Abertura para entrada dos dutos de ar condicionado

Marco 1

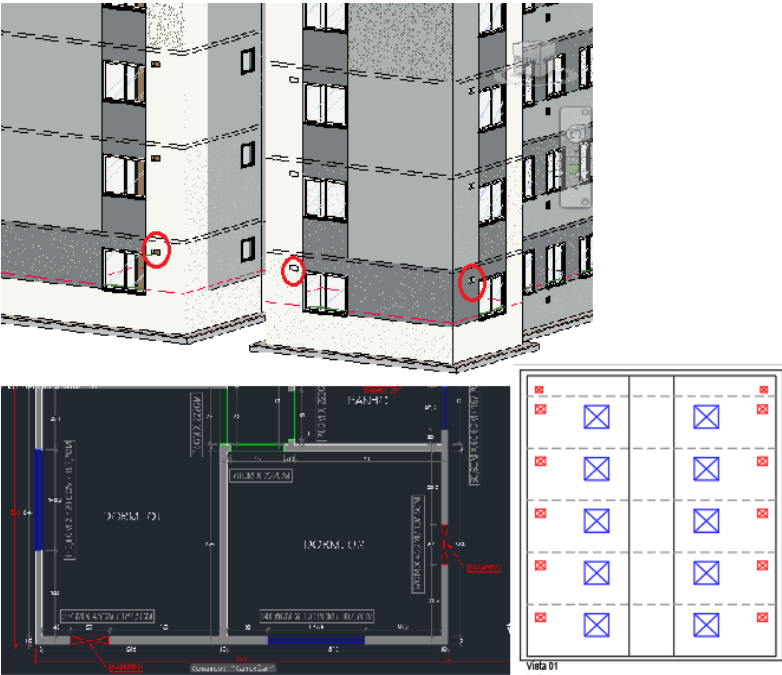
Rever a locação das aberturas para entrada dos dutos de ar condicionado nos dormitórios 1 e 2, as aberturas não estão seguindo nem o dimensionamento nem a posição correta
